C_DC-20180622

MCCG/MCCN 更換傳感器及傳感器束帶

設變通知

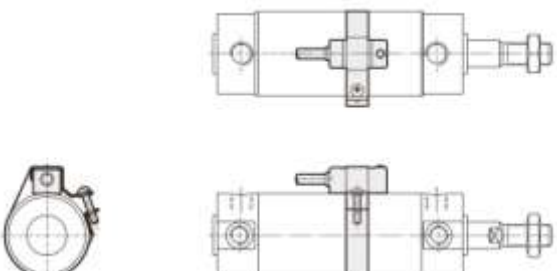
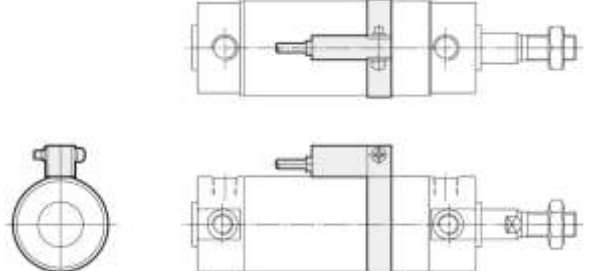
更換傳感器規格並優化束帶安裝方式，故 MCCG/MCCN 傳感器與傳感器束帶將設變更換型號規格。

變更前	變更後
傳感器:RCA 傳感器束帶:BGA * * 	傳感器:RCM 傳感器束帶:BMG * *

2018年9月開始切換。
